PRODUCT **INFORMATION**

POMPES À EAU VARIABLES POUR MOTEURS 3.0 TFSI

www.ms-motorservice.com
© MS Motorservice International GmbH – PI 2248-03 – FR – 05/26

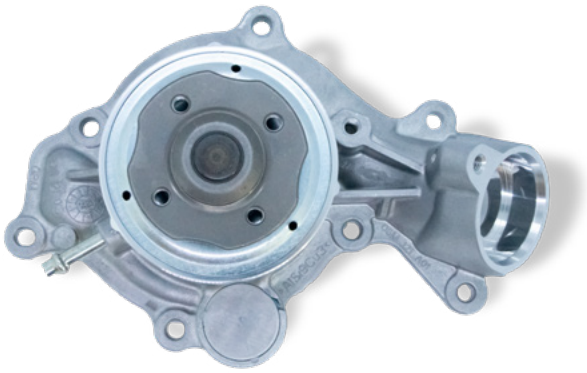
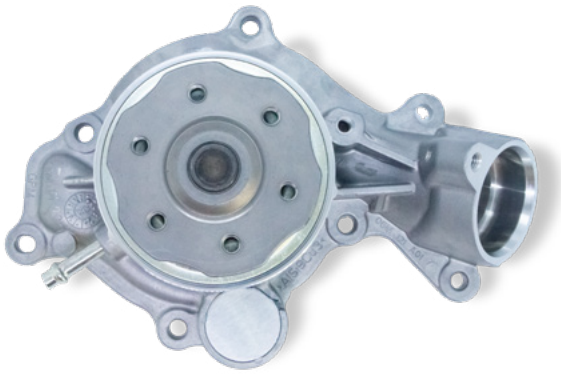
Pompe à eau 7.10942.21.0 avec moyeu à quatre trous

Pompe à eau 7.10942.38.0 avec moyeu à six trous

Depuis janvier 2025, la pompe à eau OE-No 06M 121 013 D n'est plus disponible en première monte. Elle a été remplacée par l'OE-No 06M 121 013 G. La nouvelle pompe à eau 06M 121 013 G étant équipée d'un autre moyeu (six trous au lieu de quatre), il est nécessaire de remplacer non seulement la pompe à eau variable, mais aussi la poulie et les vis lors du remplacement.

Pour la variante optimisée, la poulie doit être fixée avec les six vis. Le couple de serrage des six vis est de 5 Nm plus 60°.

La gamme Motorservice propose toujours la variante à quatre trous 06M 121 013 D sous le n° d'article 7.10942.21.0. Cette variante ne peut être remplacée qu'avec la poulie d'origine et les vis associées. Par conséquent, avant le montage, la poulie et les vis doivent être vérifiées et remplacées si nécessaire. Si le remplacement n'est pas possible, utilisez le kit complet avec la variante optimisée.
